SERVICE INFO – INA 0018

Замена натяжного ролика 531 0069 10 и 531 0071 10 на 531 0250 10

Renault, Jeep

J8S 2.1 D, 2.1 D

Рис. 1 Обзор замены.

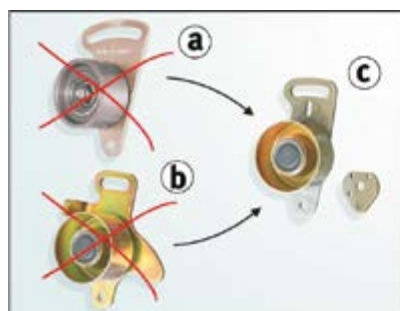
Два натяжных ролика **531 0069 10** и **531 0071 10** более не производятся и заменены на натяжной ролик **531 0250 10** (см. Рис. 1).

Натяжной ролик **531 0250 10** состоит из 2-х частей:

- Натяжного ролика с планшайбой
- Дистанционной шайбы

- a) Ролик натяжителя 531 0071 10
b) Ролик натяжителя 531 0069 10
c) Ролик натяжителя **531 0250 10**
